Revisión y Aprobación del Plan de Inversiones en Transmisión para el Área de Demanda 3

Período 2025-2029

Lima, junio 2024

Gráfico N° 6.1 Proyección de la Máxima Demanda Coincidente a nivel Sistema Eléctrico (MW)
– Demanda MT

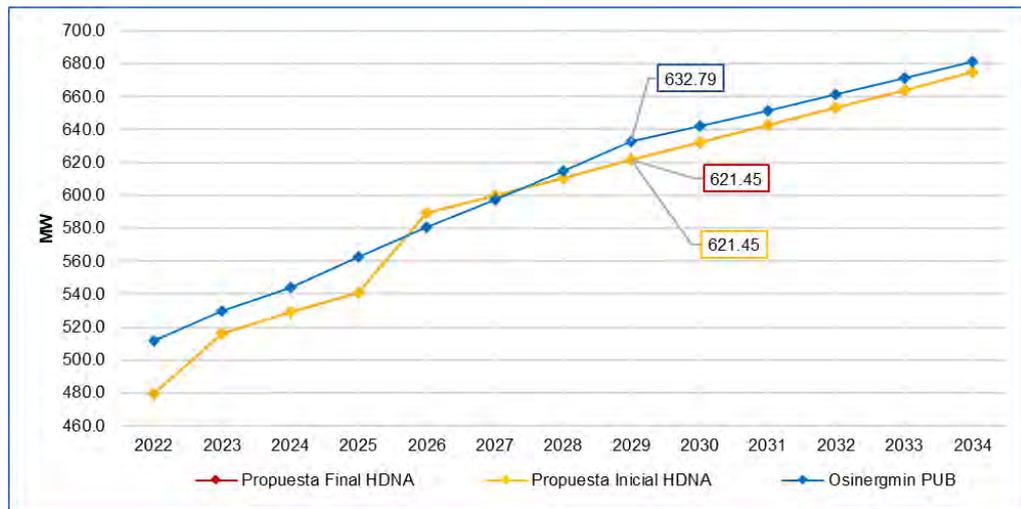
Nota: Para fines comparativos se considera la demanda a Nivel de Media Tensión (MT), debido a que las demandas en MAT y AT corresponden en su gran mayoría a Clientes Libres (Mineras).

Gráfico N° 6-2

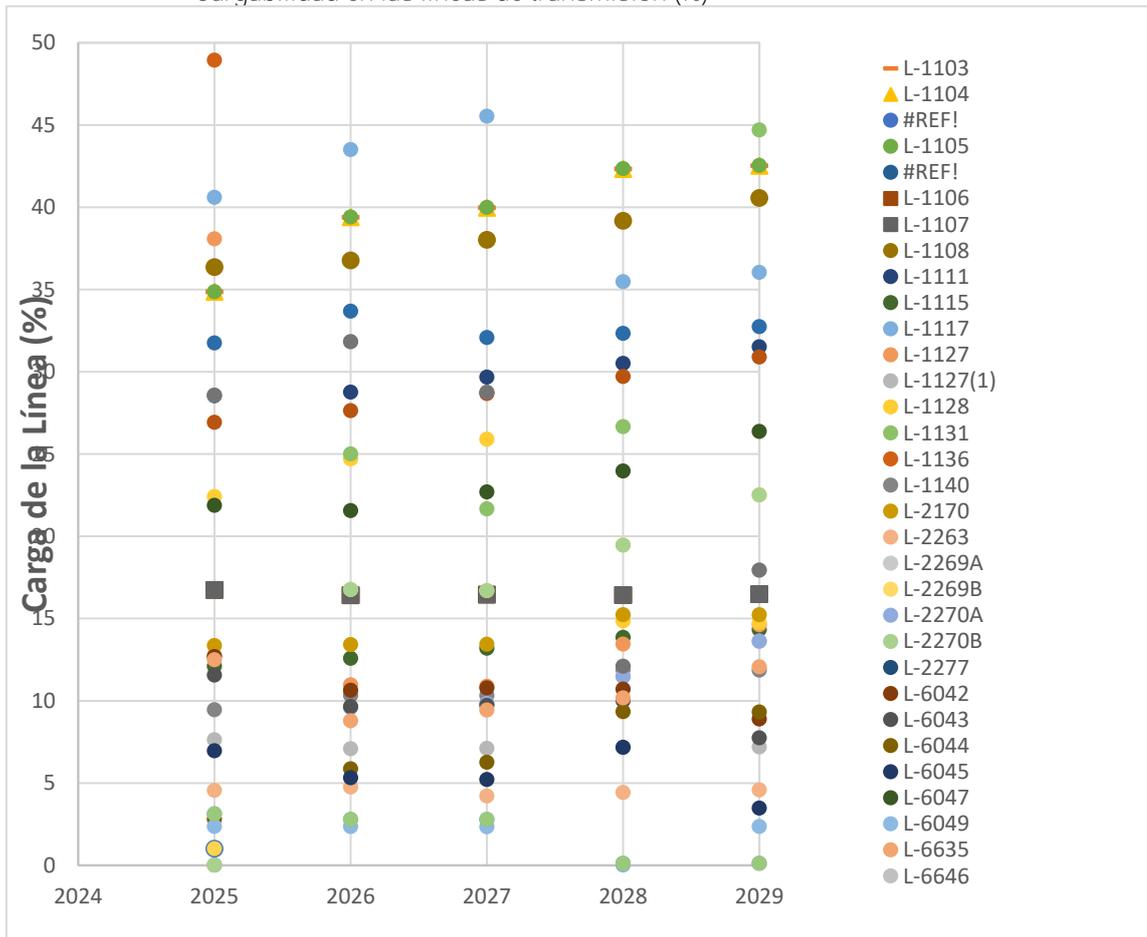
Respecto a las líneas de transmisión, estas no presentan mayores inconvenientes en el período 2025-2029, conforme se muestra en la gráfica siguiente.

Nota: Conforme se observa en el gráfico anterior, las Líneas de Transmisión presentan baja cargabilidad.

Gráfico N° 6-3
Perfil de tensiones (p.u)

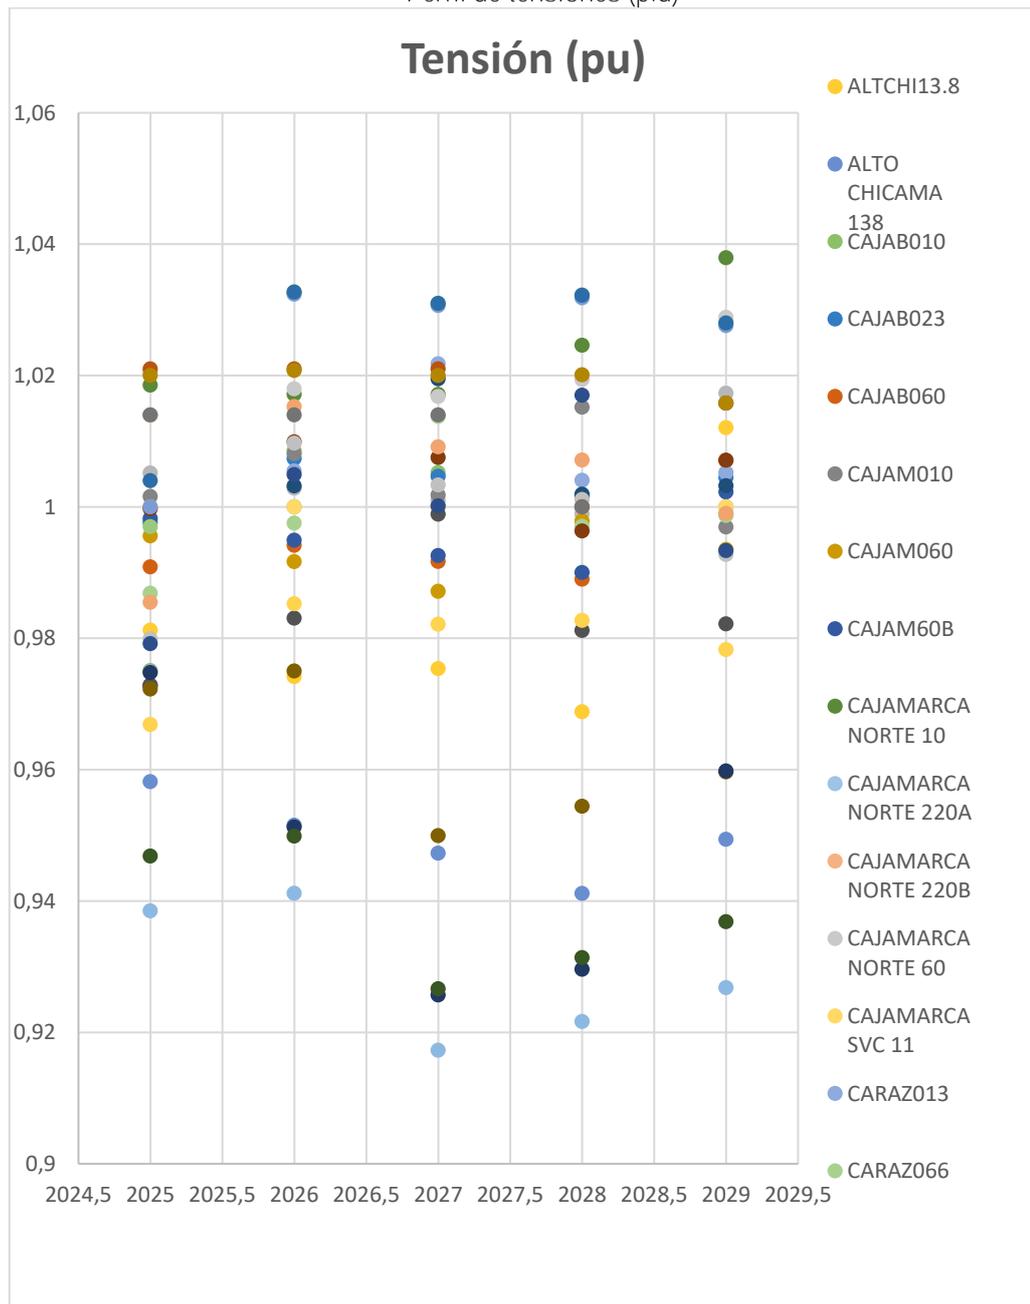
Respecto a los perfiles de tensión, podemos indicar que la mayoría de las barras en 138 kV y 60 kV del Área de demanda 3, cumplen con las tolerancias que establece la NTCSE en los años de proyección 2025 – 2029, sin embargo, algunas no cumplen con el rango establecido.

Como resultado general del diagnóstico, conforme se indicó en los párrafos anteriores, el sistema eléctrico del Área de Demanda 3 en el período (2025-2029), no presentaría mayores problemas en cargabilidad en líneas siempre y cuando se cumpla con los proyectos aprobados en el Plan de Inversiones 2021-2025 y modificatoria, sin embargo, se presentan problemas de tensión en barras por ende se deben presentar proyectos que permitan resolver este problema.
